# 佐賀県原子力安全専門部会報告書

平成29年3月

佐賀県原子力安全専門部会\*

\*正式名称：玄海原子力発電所の再稼働に関して広く意見を聴く委員会  
原子力安全専門部会

図1 漏えい量と注水流量の推移(RCP シール LOCA が発生する場合)  
(原子炉設置変更許可申請書より抜粋)

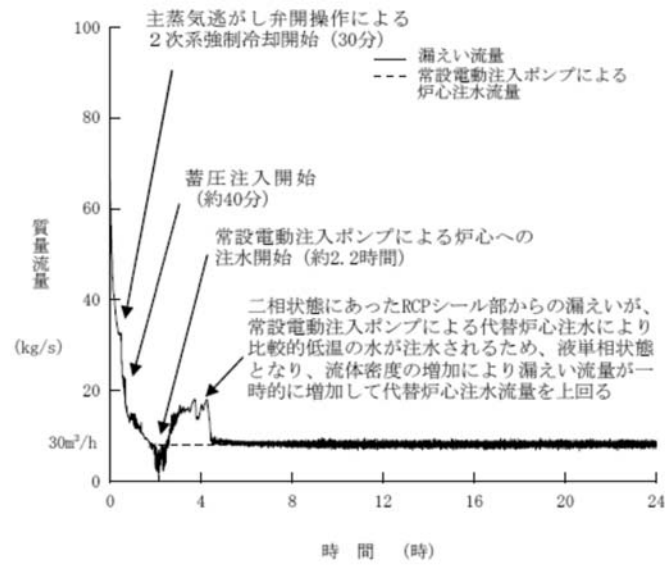
15	審査書Ⅳ－1. 2. 1 炉心損傷防止対策 1. (2) 解析手法及び結果、不確かさの影響評価
○確認事項の概要	
<p>事故条件として、RCP(1次冷却材ポンプ)シール部からの漏えい率は定格圧力において1台あたり 109m<sup>3</sup>/hを4台考慮することとされている。</p> <p>これに対して常設電動注入ポンプの注水流量 30m<sup>3</sup>/hで1次系保有水量が維持可能とされているのは、2次系強制冷却等により1次系が減圧されることから、RCPシール部の漏えい率が減少するためということか。</p>	
審査書記載箇所 (P139-140)	
<p>① 解析手法</p> <p>c. 事故条件:RCP シール LOCA が発生する場合、RCP シール部からの漏えい率は、定格圧力において1 台当たり約 109m<sup>3</sup>/h とし、4 台からの漏えいとする。(略)</p> <p>d. 機器条件:蓄圧タンク保有水量は、最低保有水量 26.9m<sup>3</sup>/基を用いる。 RCP シール LOCA が発生する場合には、代替炉心注水流量として常設電動注入ポンプの注水流量 30m<sup>3</sup>/h を用いる。これは、1 次冷却系圧力が 0.7MPa[gage]に到達した時点で炉心注水を開始することにより、想定する漏えい流量に対して1 次冷却系の保有水量の維持が可能な流量である。(略)</p> <p>② 解析結果</p> <p>RCP シール LOCA が発生する場合について、申請者が行った解析の結果は、以下のとおりである。</p> <p>a. 全交流動力電源喪失の発生後、RCP シール LOCA により、1 次冷却系の保有水量が減少するが、2 次系強制冷却による 1 次冷却系の減温・減圧及び代替炉心注水を行うことにより、PCT は約 390℃に、1 次冷却系の最高圧力は約 16.3MPa[gage]に抑えられる。</p> <p>b. RCP シール LOCA により、1 次冷却材が原子炉格納容器内に漏えいすることで原子炉格納容器圧力及び温度は上昇するが、A、B格納容器再循環ユニットによる格納容器内自然対流冷却を行うことにより、原子炉格納容器の最高圧力は約 0.130MPa[gage]に、原子炉格納容器の最高温度は約 100℃に抑えられる。</p> <p>c. 高圧再循環運転による炉心冷却及び格納容器内自然対流冷却による原子炉格納容器内からの除熱により、原子炉を安定停止状態へ移行させることができる。</p>

○考え方	
<p>RCPシール部からの漏えい率を1台あたり 109m<sup>3</sup>/hとしているのは、定格圧力(15.4MPa)の状態における漏えい率であり、ご指摘のとおり、2次系強制冷却等により1次系が減圧されれば漏えい率も低下していくこととなります。</p> <p>常設電動注入ポンプによる注水は、蓄圧注入系による注水が終了した後、1次系圧力が 0.7MPa に到達した時点で実施することとしています。これにより、図に示すとおり RCP シール部からの漏えい量と注水流量はバランスし、1次系保有水量は一定に保たれることを確認しています。</p>
